DOSSIER AMBIENTALE – Fase AO Monitoraggio Ambientale

Riscontro istruttorie NT Fase AO – PMA esecutivo condiviso Brescia Est - Verona

Codice identificativo: **DA18/2020** Revisione: **00** Data: **24/06/2020**

AV-PE-SU-20 (monte) e AV-PE-SU-19 (valle)

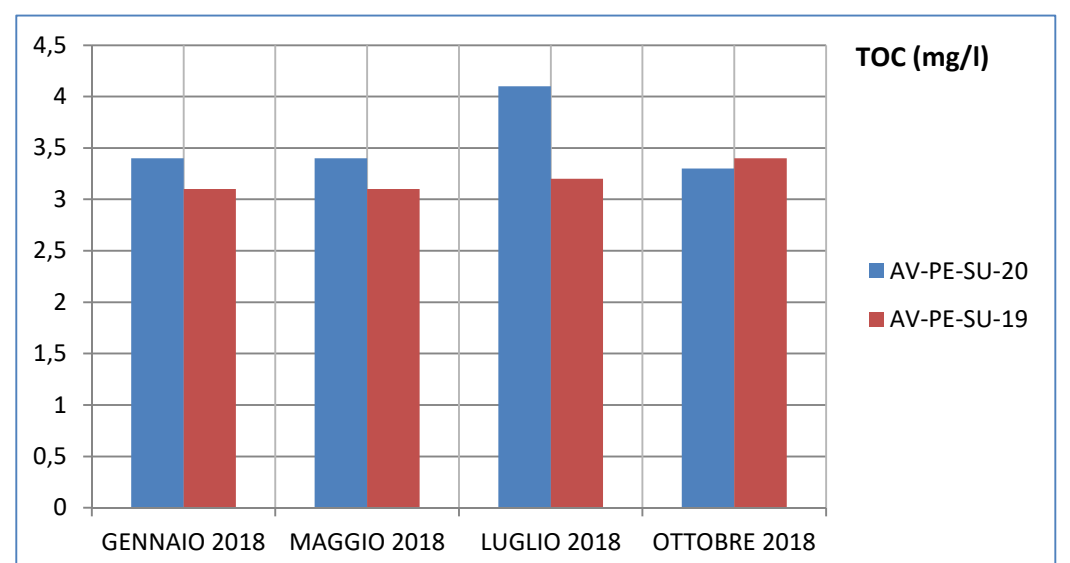
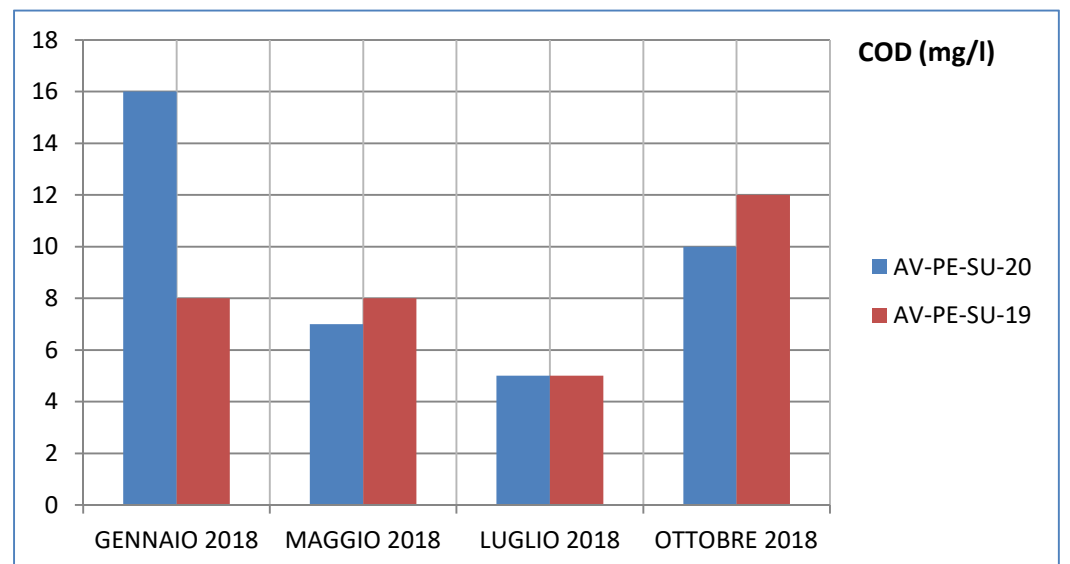
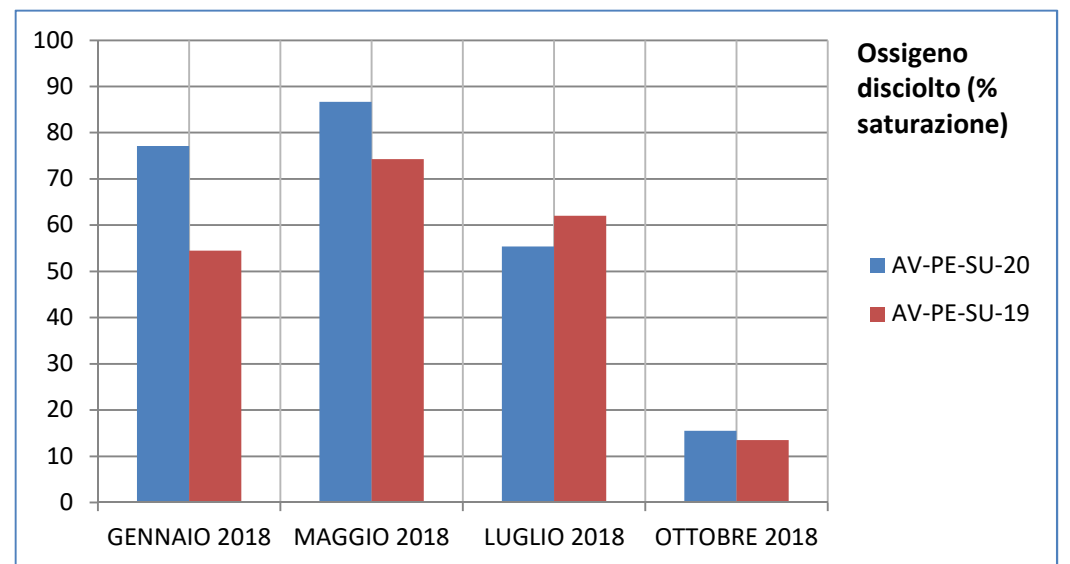
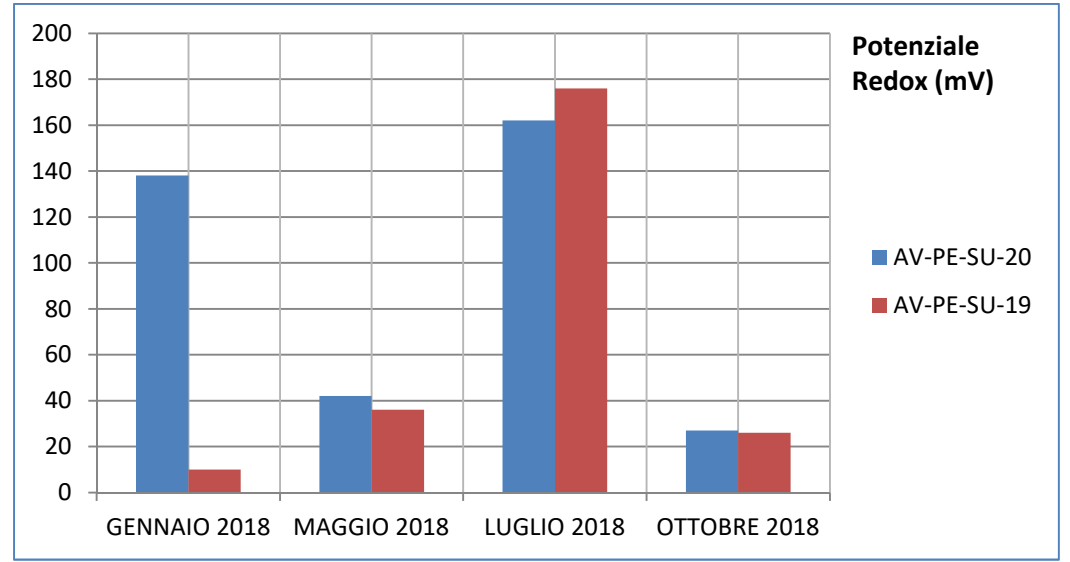
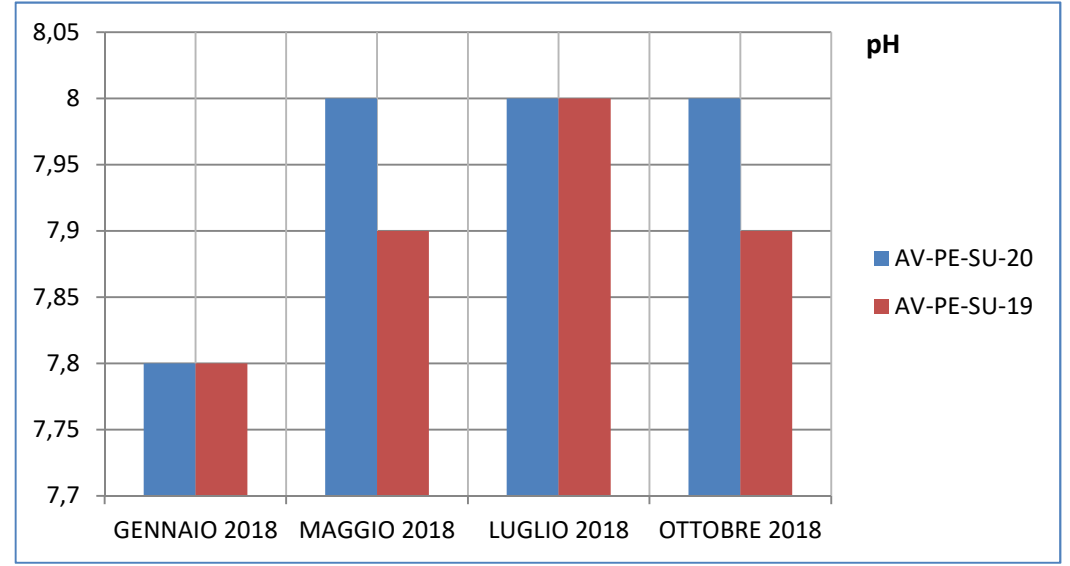
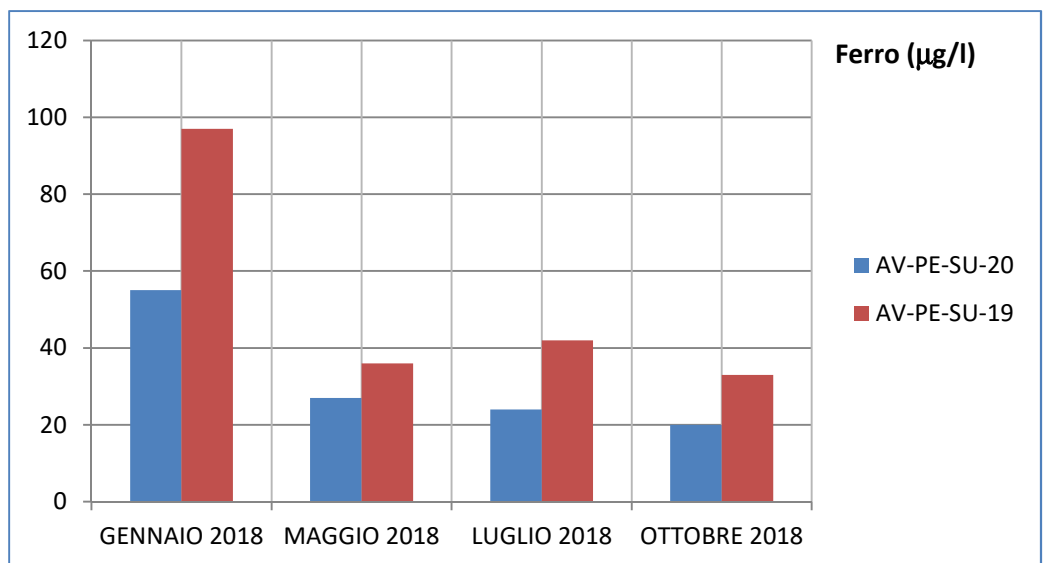
Fosso Giordano: nei RDP sono riportati il codice 020 per la stazione di monte e 019 per la stazione di valle; invece in report nella tabella 5.6 Caratterizzazione delle stazioni chimico-fisiche del Fosso Giordano, nella tabella 5.7 con i dati chimici e nell'allegato IV con i grafici associati, sono invertite le denominazioni e conseguentemente i dati riportati.

I grafici realizzati e presentati in allegato IV non permettono di identificare i casi in cui i valori rappresentati sono inferiori al limite di quantificazione. Risultano inoltre ridondanti per i casi in cui i microinquinanti si presentano in tutte le campagne sempre inferiori al LR sia nelle stazioni di monte che nelle stazioni di valle.

Fosso Giordano: vanno verificati i calcoli relativi al ΔVIP in funzione dell'effettiva codifica/posizione dei punti di monitoraggio (vedi nota precedente in merito alle stazioni di monitoraggio).

Le informazioni riportate sui rapporti di prova sono corrette. Di seguito vengono riportate le tabelle corrette.

In allegato si riportano gli andamenti dei parametri corretti (file Acque Superficiali_Andamenti parametri_AO_VR_SU-19-20_FossoGiordano_corretto.pdf).

Si prende atto di quanto richiesto; i valori inferiori al limite di quantificazione saranno messi in evidenza.
